リコール届出一覧表

リコール届出日：平成21年10月7日

リコール届出番号	外-1617	リコール開始日	平成21年10月8日								
届出者の氏名又は名称	フォルクスワーゲン グループ ジャパン株式会社 代表取締役 ゲラシモス・ドリザス

改善箇所説明図

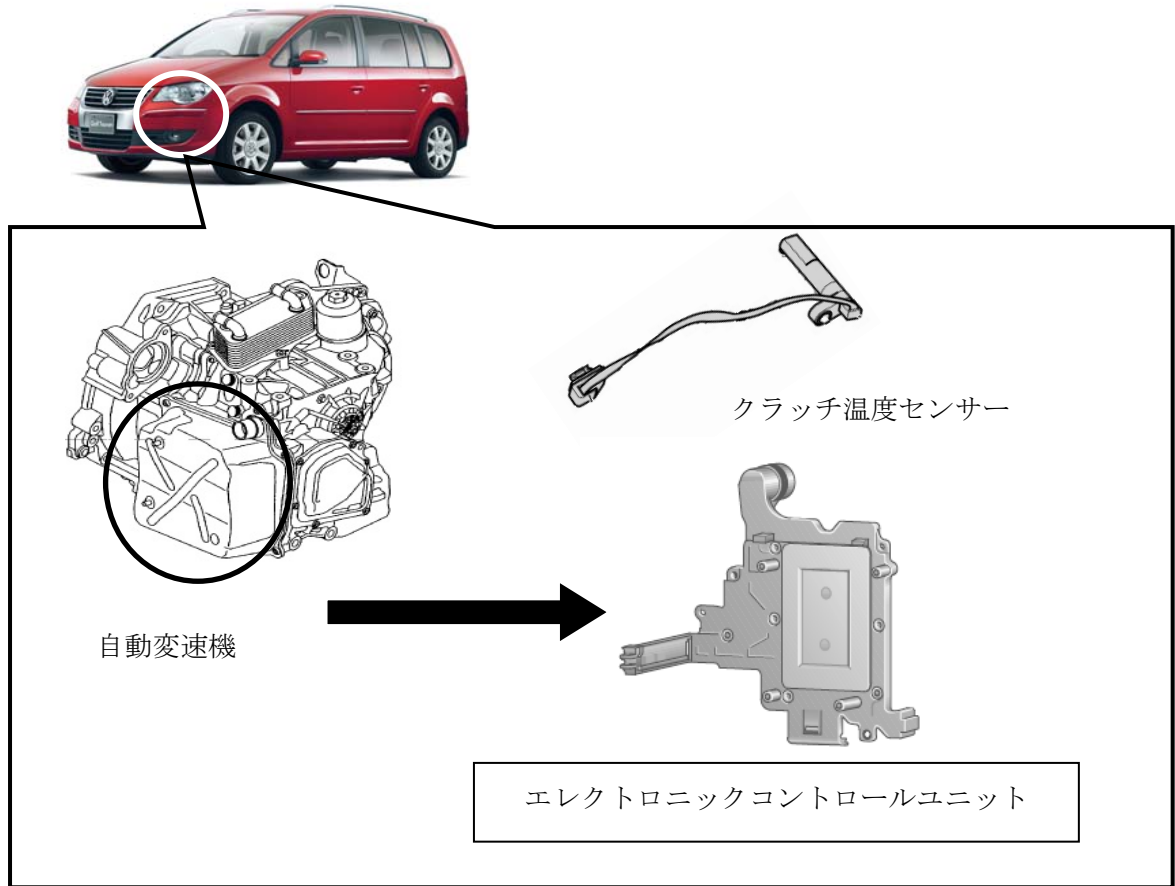
基準不適合発生箇所

自動変速機のクラッチ温度センサーにおいて、製造時の配線のかしめが不十分なものがあるため、エレクトロニックコントロールユニットに誤信号が送られ、当該変速機が油温異常していると誤診断することがある。そのため、メーター内シフト表示が点滅し、最悪の場合、フェールセーフ機能が働き、走行不能になるおそれがある。

改善の内容

全車両、自動変速機の制御プログラムをエレクトロニックコントロールユニットに内蔵されたギヤボックス油温センサーを用いたプログラムに更新する。
